東京電力株式会社柏崎刈羽原子力発電所  
敷地及び敷地近傍の地質・地質構造に関する補足説明

平成20年9月24日  
東京電力株式会社

# ご指摘事項

# 北-1測線沿いの沖積層等の分布状況について

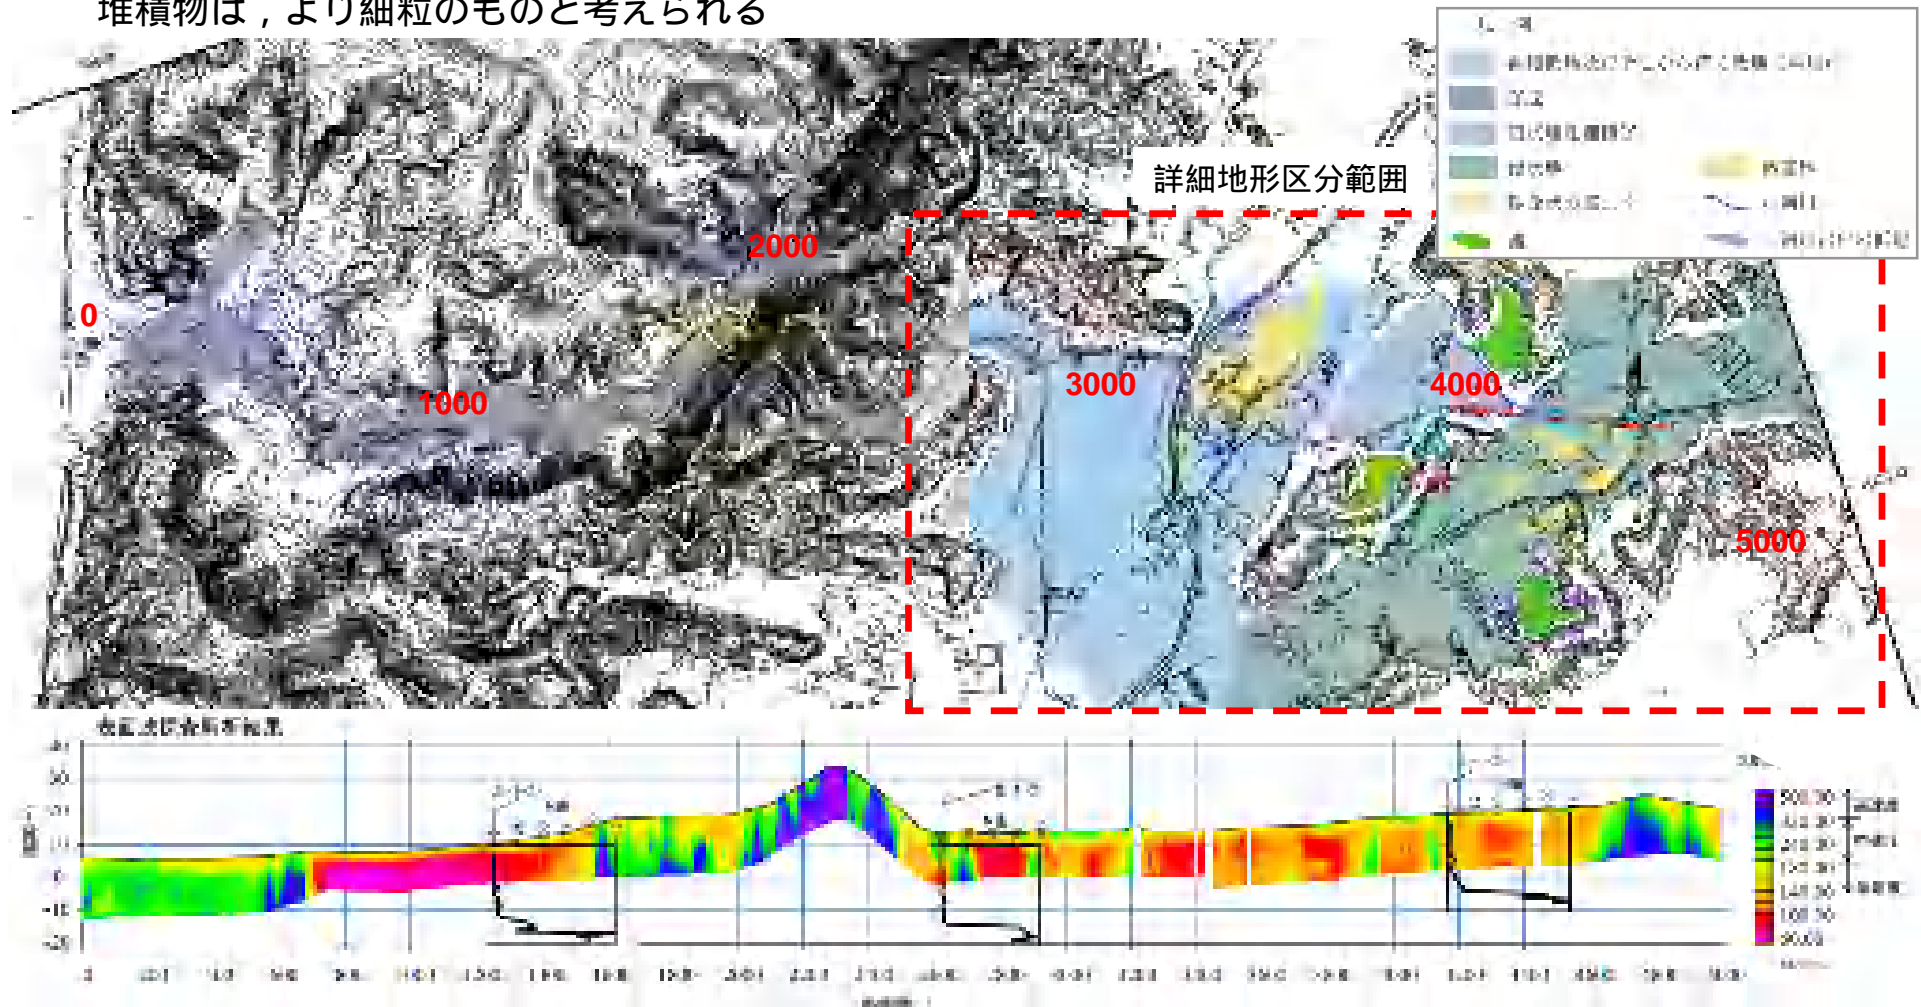
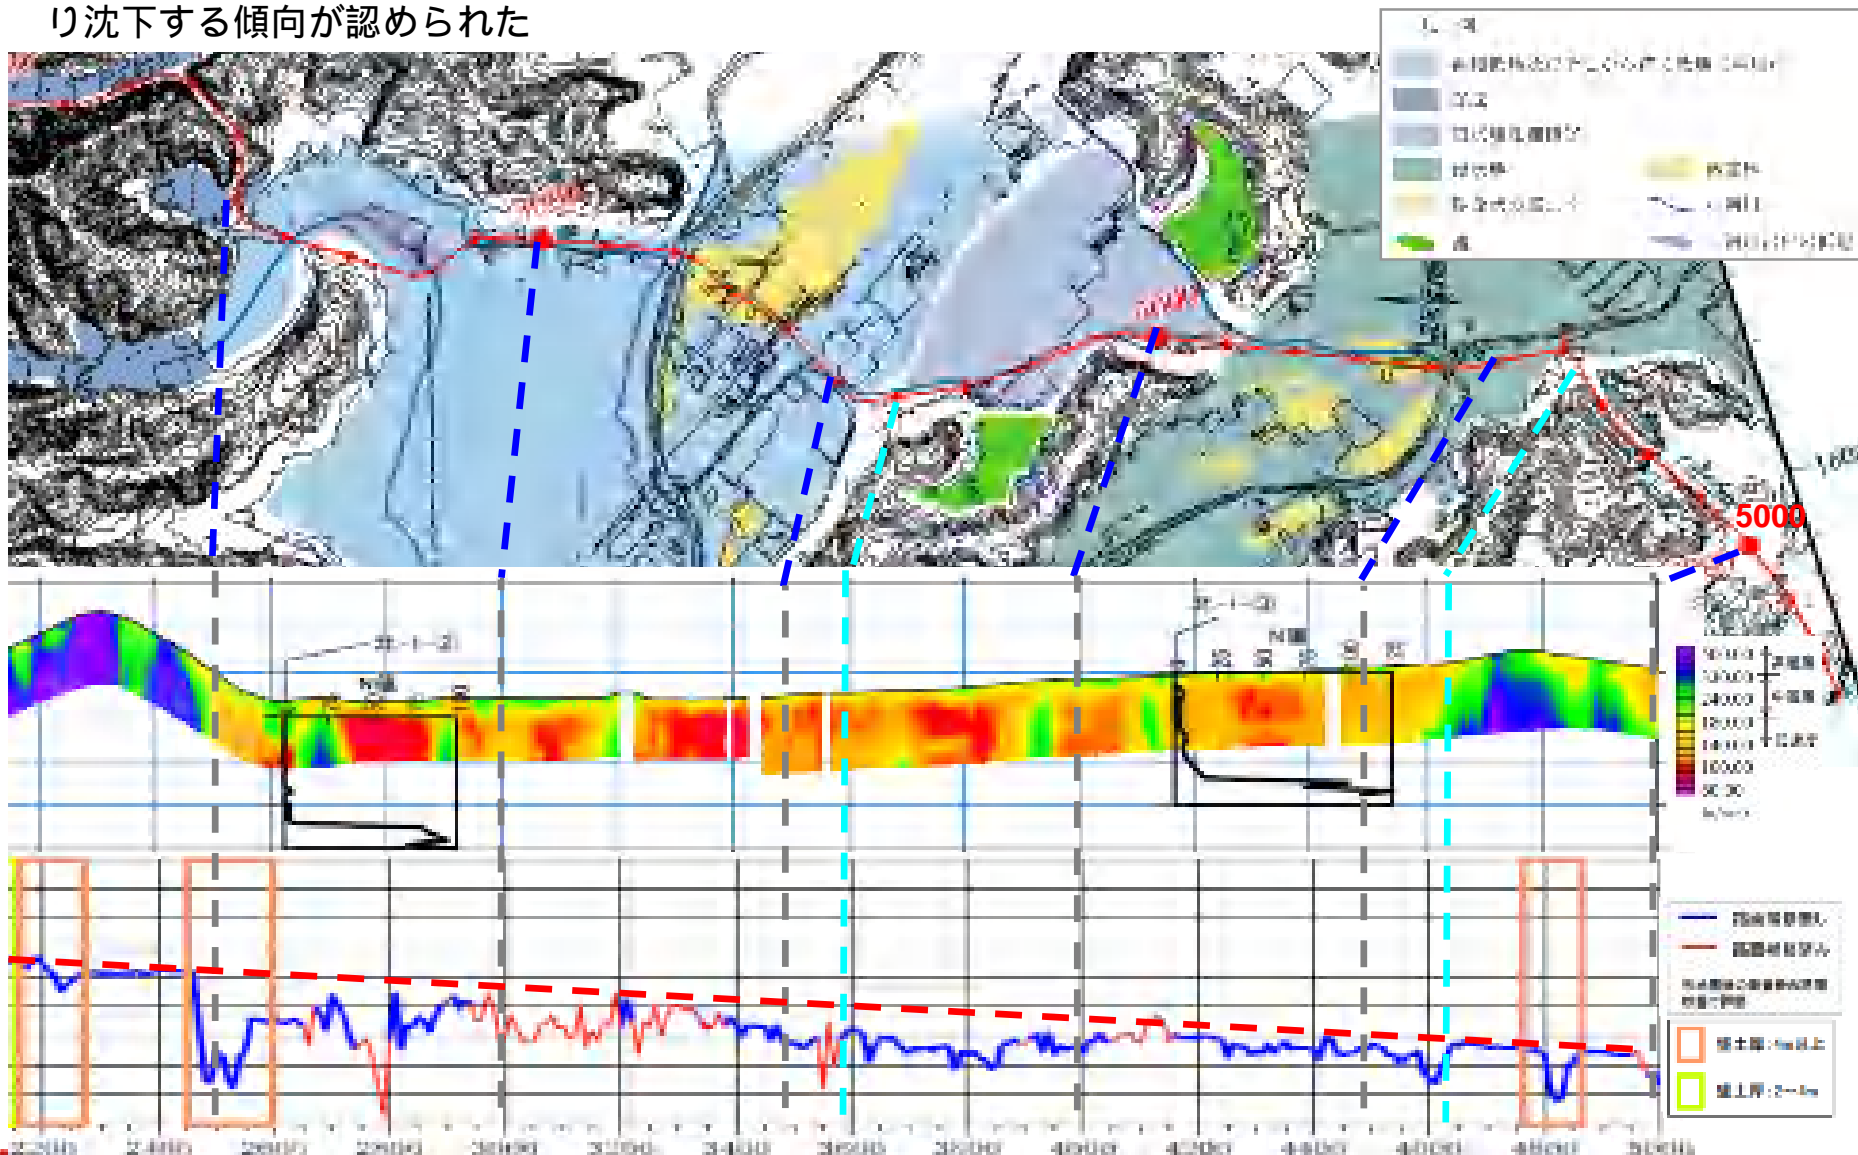
地形分類と水準測量の変動傾向が一致しない箇所があるので、地形分類を再度検討すること

- 起点から約2500mより平野側については、より詳細な地形分類を行った結果、沖積低地、谷底、扇状地性埋積谷、扇状地、微高地等に区分される
- 約3600～4100mの区間については、緩やかな北西傾斜の扇状の面を示し、東側の扇状地を形成した河川から分岐した小河川により、谷地形を埋めて形成された扇状地（扇状地性埋積谷と分類）と考えられる
- 扇状地を形成した河川よりも小さい河川により形成されているため、扇状地に比べて、扇状地性埋積谷の堆積物は、より細粒のものと考えられる

- 起点から約3600～4100m付近の扇状地性埋積物が分布する範囲で，扇状地が分布する範囲よりも，より沈下する傾向が認められた

# 地殻変動量の局所的なばらつきへの検討：北-1測線

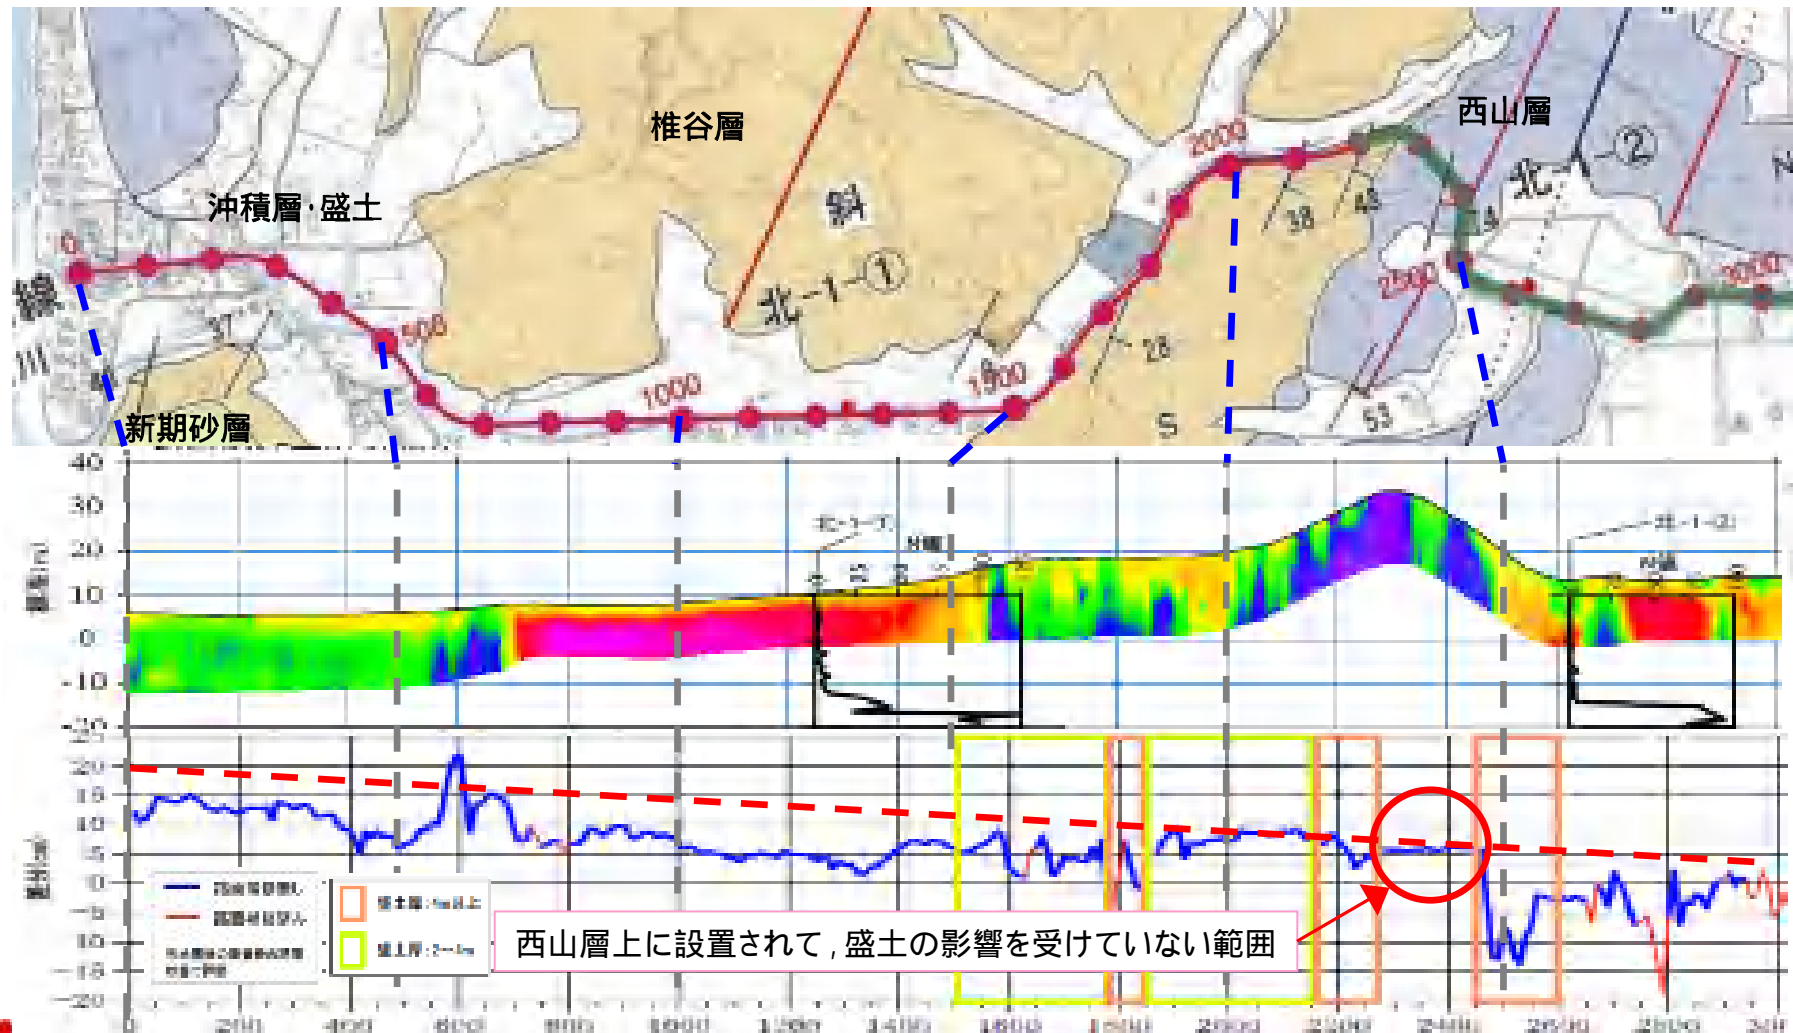
- 敷地内の建屋水準を岩盤や沖積層の上など様々な箇所に設置している一等水準点と比較・検討するような条件下にないため、一般に議論できるものではなく、再検討が必要

- ご指摘を踏まえて、一等水準点における変動量だけでなく、岩着された測量箇所データの利用を検討
- 北-1測線における水準測量において、西山層上に設置された道路において、盛土の影響を受けていない赤丸で囲まれた範囲の測量結果を使用し、地殻変動量の局所的なばらつきへの検討の信頼性を向上

## 地殻変動量の局所的なばらつきとの対比

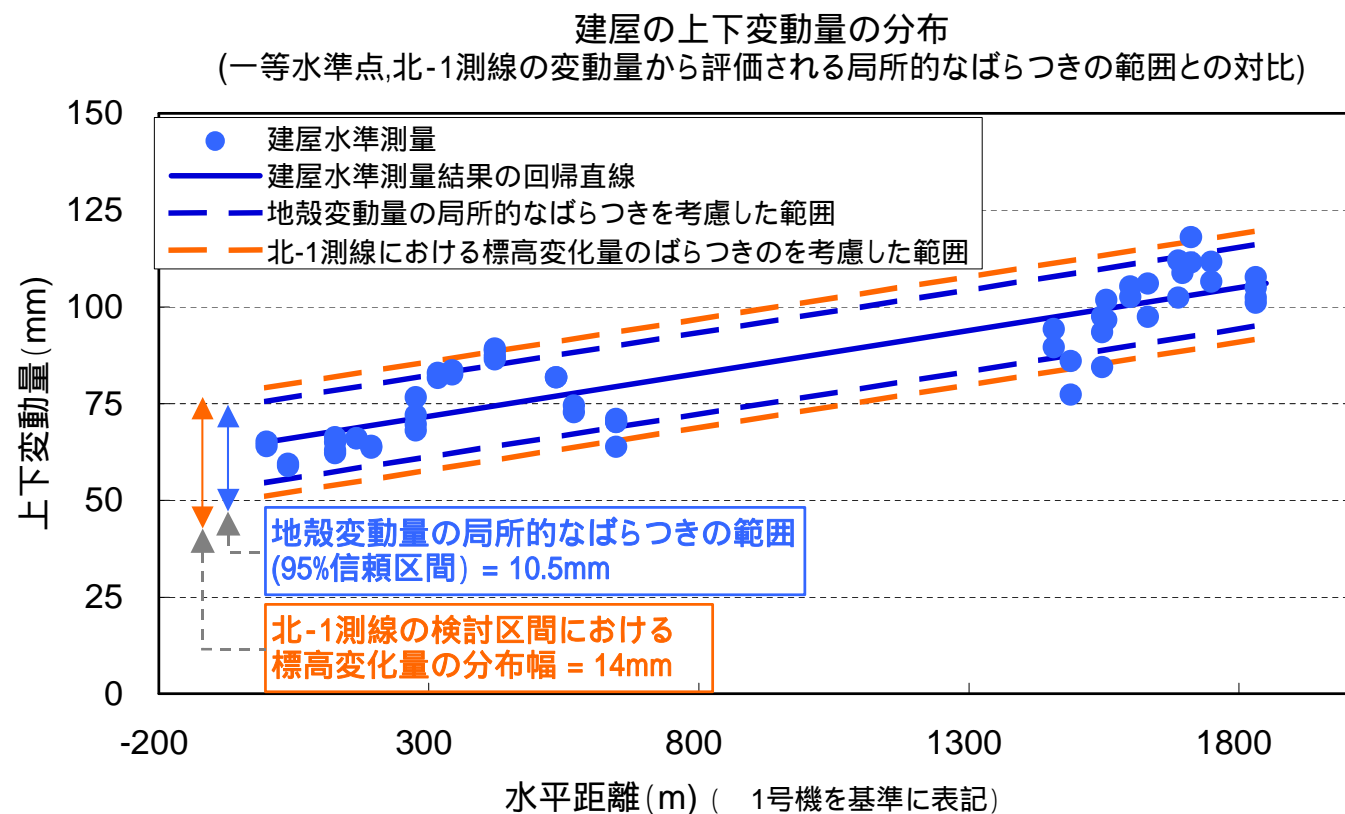
- 基準点と1～7号機の地震前後の変位量は異なり，真殿坂断層が動いたことを示す
- 各号機の原子炉建屋・タービン建屋の四隅の変位量が異なることや各号機の変位量が異なることは，敷地内の断層や炉心直下の断層が動いたことを示す

- 下図に、建屋水準測量結果とその回帰直線を示す。さらに、前シートの検討結果及び北-1測線でみられた標高変化量の分布幅が地殻変動量の局所的なばらつきを表すと考えて、それらの範囲を破線で示す
- 下図より、建屋水準測量により捉えられた建屋の上下変動量の分布は、発電所敷地周辺の測量結果から評価される地殻変動量の局所的なばらつきの範囲内におおむね入っていることを確認した
